AZZP.243.030.2020

**Dotyczy:** udzielenia wyjaśnień w związku z prowadzonym postępowaniem na „Budowę budynku dydaktycznego dla potrzeb Uniwersytetu Technologiczno–Przyrodniczego w Bydgoszczy”.

Uniwersytet Technologiczno-Przyrodniczy im. Jana i Jędrzeja Śniadeckich w Bydgoszczy (dalej: „Zamawiający”), prowadząca postępowanie o udzielenie zamówienia publicznego w trybie przetargu nieograniczonego, zgodnie z Ustawą z dnia 29 stycznia 2004 roku Prawo zamówień publicznych (t.j. Dz.U. z 2019 r. poz. 1843 ze zm.; „Pzp”), na Budowę budynku dydaktycznego dla potrzeb Uniwersytetu Technologiczno–Przyrodniczego w Bydgoszczy działając na podstawie art. 38 ust. 2 w zw. z art. 38 ust. 1 Pzp udziela wyjaśnień odnośnie treści specyfikacji istotnych warunków zamówienia („SIWZ”).

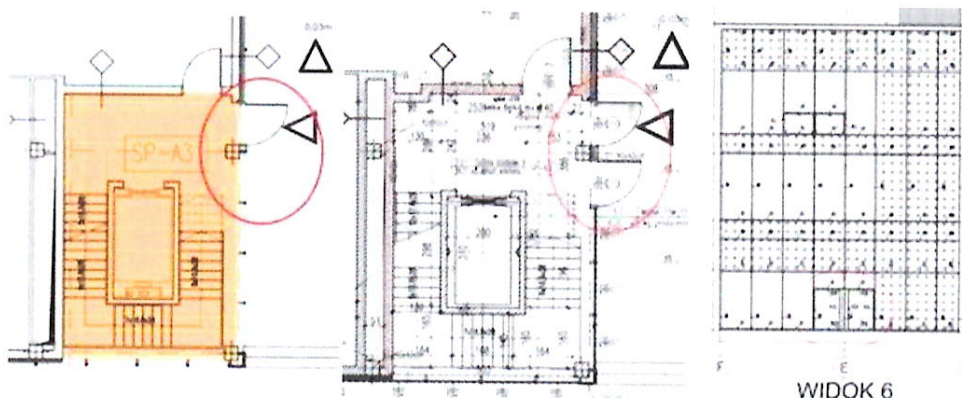
*Zagospodarowanie terenu*

*Prosimy o wskazanie materiału wykończeniowego na pozycji „Nawierzchnia chodnika – wg branży architekt.”, oraz schodów przy wejściach do budynku.*

**Patrz odpowiedź na pytanie nr 463 – nawierzchnia z płyty kamiennej.**

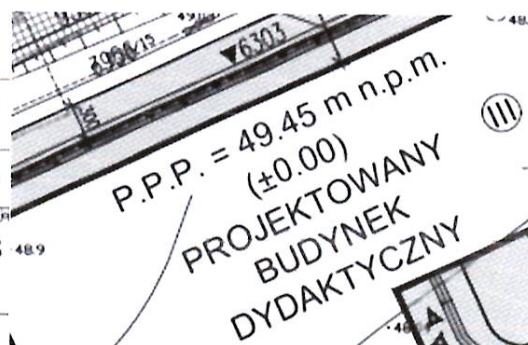
*Dokumentacja projektowa*

*Na rysunkach PZT i konstrukcji występuje rozbieżność w wysokości n.p.m. rzędnej zerowej. Prosimy o wyjaśnienie, która rzędna jest prawidłowa.*

**Rzędną na rysunkach architektury i branży drogowej uznaje się za wiążącą.**
